改善箇所説明図

燃料タンク取付け部断面

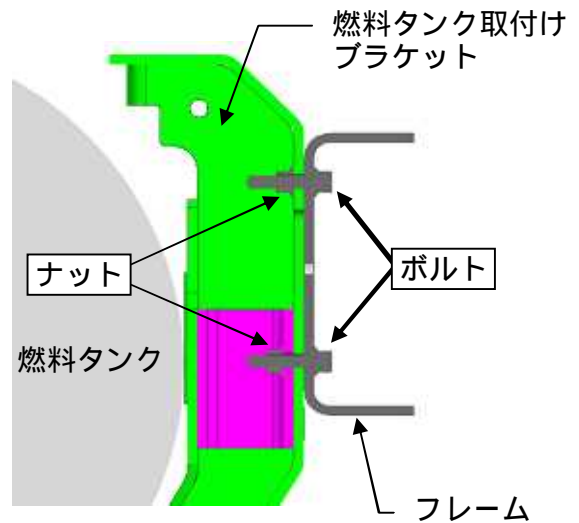
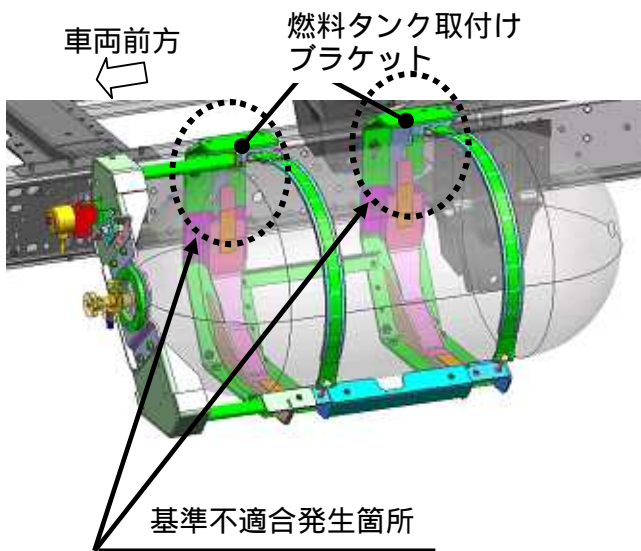
小型トラックの圧縮天然ガス自動車（CNG車）において、燃料タンク取付けブラケットの締結構造に対して、ボルトの締付けトルクが不足しているため、当該ボルトが緩む場合がある。そのため、そのままの状態で使用を続けると、ボルトが抜け落ち、最悪の場合、燃料タンクが脱落するおそれがある。

全車両、燃料タンク取付けブラケットのボルト及びナットを対策品と交換し、対策の締付けトルクで締付ける。

識別： 車両左側充填口の扉の裏側に識別ペイント（黄色）を塗布する。
